N/Réf. : BXL22959_720_PUN
(voir aussi BXL21521)
Gest. : KD/MdR
V/Réf. : 2043-0545/17/2023-409PR
Corr DPC: Michele Di Rosa
NOVA : 04/PFU/1913416
Corr DU: Daphné Sourbi
Julien Doignies

BRUXELLES. Rue des Eperonniers, 57
(= Immeuble classé depuis le 20/09/2001 / zone de protection de l'Ensemble de maisons traditionnelles et ancienne impasse du Duc de Savoie situées au n.43 et d'un Ensemble de maisons traditionnelles situées au n.58 / zone tampon Unesco / Inventaire)
PERMIS UNIQUE : réaménager un immeuble classé accueillant quatre logements et un HORECA au rez-de-chaussée : restaurer des parties classées endommagées, rénover l'intérieur et mettre en conformité aux normes incendie.

Avis conforme de la CRMS

A gauche, extrait Brugis. Au centre, la façade avant déjà restaurée (©Google maps).
A droite, vue aérienne illustrant la maison à rue et le corps-arrière (extrait du dossier)

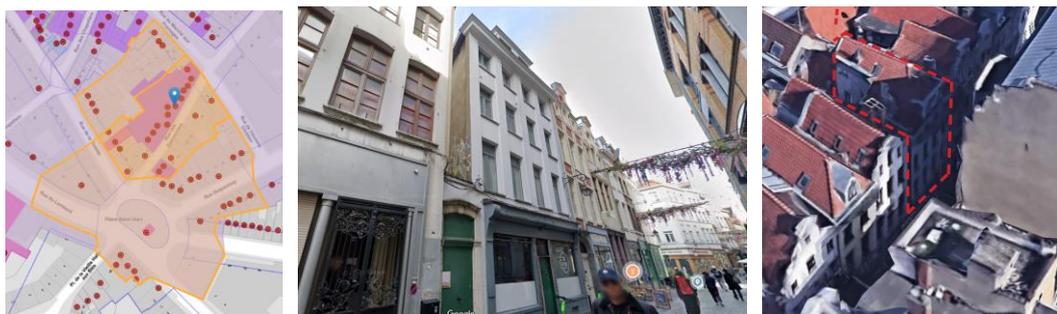
- La façade à rue (1) a été restaurée en 2015 de même que la devanture du commerce. Le demandeur souhaite à présent remplacer les châssis à l'identique étant donné leur état de vétusté avancé et les rendre performants. L'état de référence daté de mai 2015 considère cependant que ces menuiseries peuvent et doivent être maintenues en tant que témoin homogène de la dernière transformation importante de la maison (1903). D'après l'étude patrimoniale, leur conservation semble tout à fait possible moyennant des réparations ponctuelles et leur adaptation pour répondre aux performances thermiques et acoustiques actuelles. ***La CRMS plaide pour le maintien des châssis en bois existants en façade avant et à leur adaptation pour en améliorer leurs performances thermiques et acoustiques.***
